**CONCEPTO TÉCNICO No. CT - 4772**

Localidad	2 - Chapinero
UPZ	90 - Pardo Rubio
Sector Catastral	Las Acacias
Dirección	Dg 72 No. 00 - 03 E
Nombre del Proyecto	SECOYA DE ROSALES
CHIP	AAA0089FCKL
Manzana Catastral	14
Predio Catastral	5
Fecha de Visita	Marzo 22 de 2007
Área (Ha)	0.17 (aproximadamente)
Solicitante	Curaduría Urbana No. 5
Tipo de Amenaza	Remoción en Masa

Figura 1 Localización General del Proyecto "Secoya de Rosales", en el Plano Normativo de Amenaza por remoción en masa (Decreto 190 de 2004)

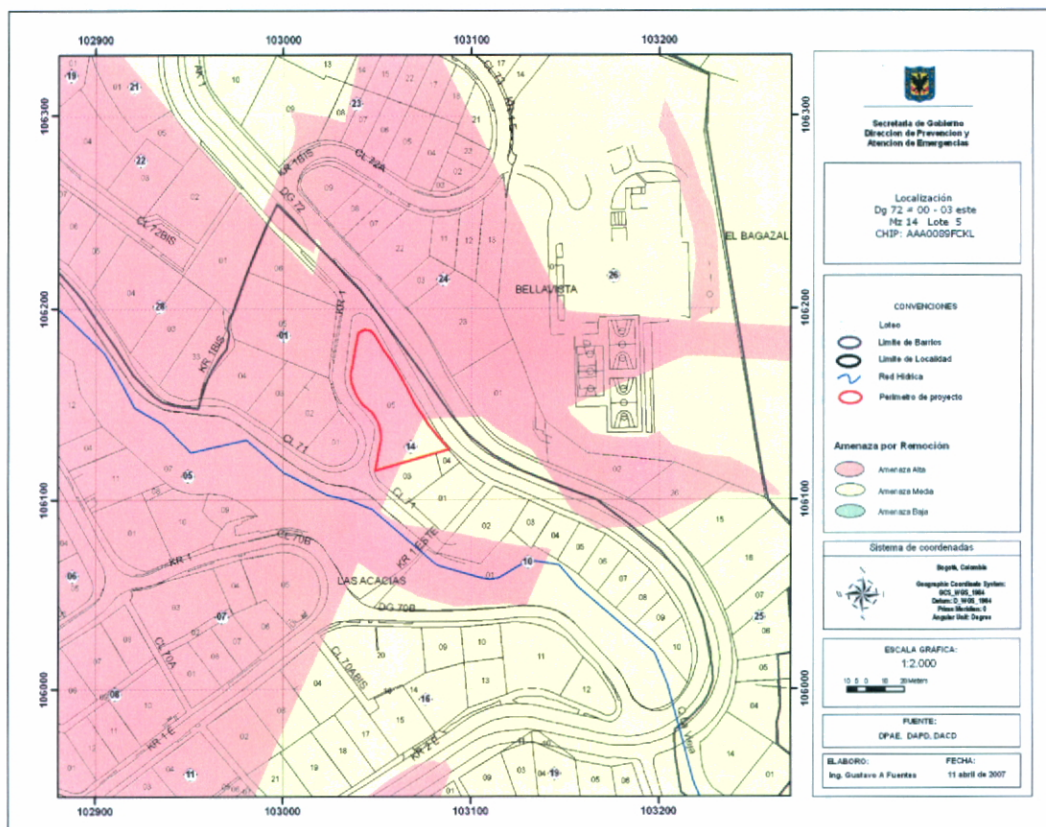
De acuerdo con el plano normativo de amenaza por remoción en masa del Plan de Ordenamiento Territorial de Bogotá - POT (Decreto 190 de 2004, por el cual se compilan los decretos 619 de 2000 y 469 de 2003), el sector donde se localiza el proyecto "Secoya de Rosales" se encuentra en una zona de AMENAZA ALTA y MEDIA por procesos de remoción en masa (Figura No.1).
